# Conseil économique et social

**Règlement ONU n° 79 (Équipement de direction) :**

### **Proposition de complément à la série 03 d'amendements au Règlement ONU n° 79 (Équipement de direction)**

#### **Communication des experts de l'Organisation internationale des constructeurs d'automobiles et de l'Association européenne des fournisseurs de l'automobile\***

### 2.1.2.1 Généralités

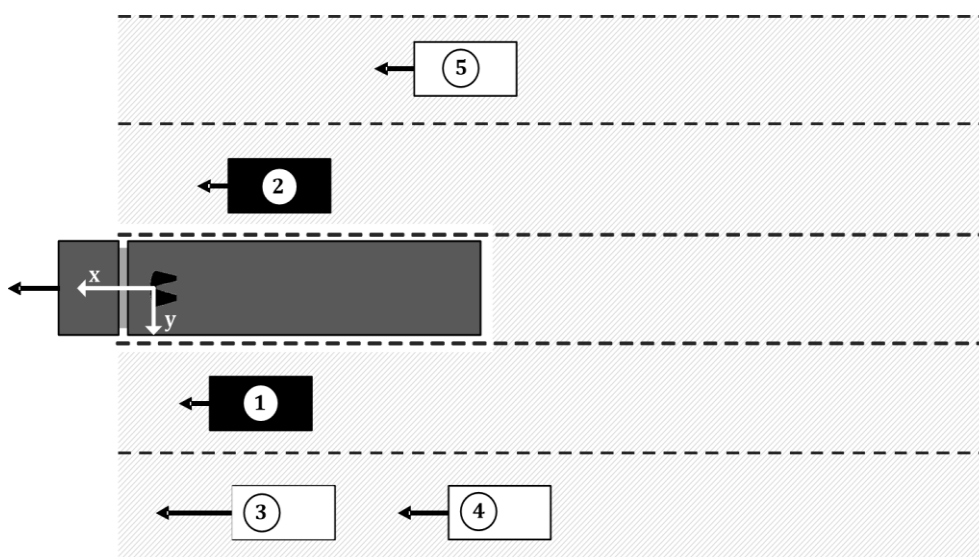
**IMPORTANT** : Si la norme ISO 11992-1 est utilisée comme couche liaison de données et comme couche physique, seule une remorque (véhicule tracté) peut être attelée au véhicule tracteur en raison de la surcharge de la bande passante du bus CAN entre les véhicules tracteurs et tractés.

Le véhicule tracteur ne doit pas tenir compte d'un quelconque tri des objets signalés par le véhicule tracté.

### 2.1.2.3 Objets situés derrière le véhicule tracté

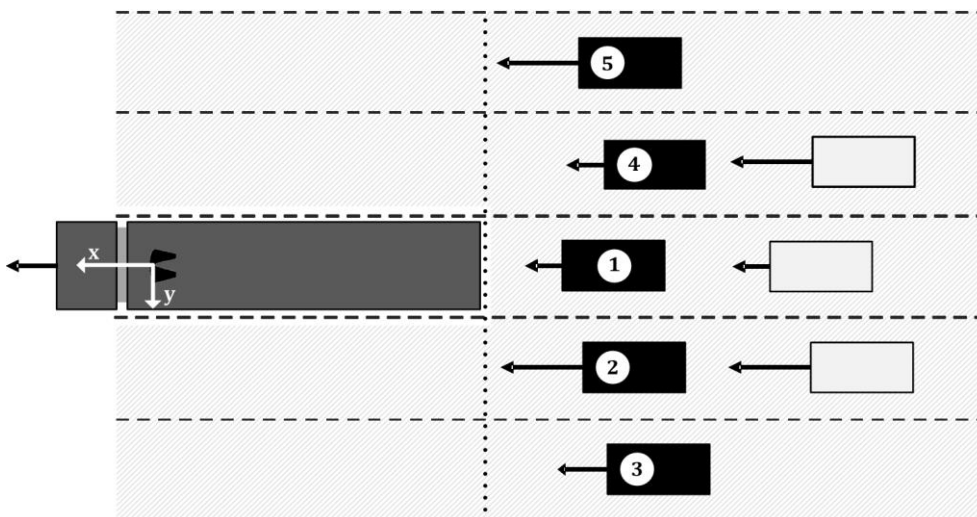
La zone située derrière le véhicule tracté est divisée en cinq sous-zones. Un objet doit être sélectionné pour chaque sous-zone dans laquelle il s'en trouve au moins un. Si la vitesse absolue du véhicule tracté est supérieure à 10 km/h, seuls des objets en mouvement doivent être sélectionnés. Un objet est en mouvement si sa vitesse absolue n'est pas nulle. Les cinq sous-zones sont définies par leur position latérale par rapport au véhicule tracté :

- $-0,5 \times w - 7 \text{ m} \leq y < -0,5 \times w - 3,5 \text{ m}$  ;
- $-0,5 \times w - 3,5 \text{ m} \leq y < -0,5 \times w$  ;
- Derrière le véhicule tracté ;
- $0,5 \times w < y \leq 0,5 \times w + 3,5 \text{ m}$  ;
- $0,5 \times w + 3,5 \text{ m} < y \leq 0,5 \times w + 7 \text{ m}$

Où  $y$  est la position latérale [m] et  $w$  est la largeur [m] du véhicule tracté.
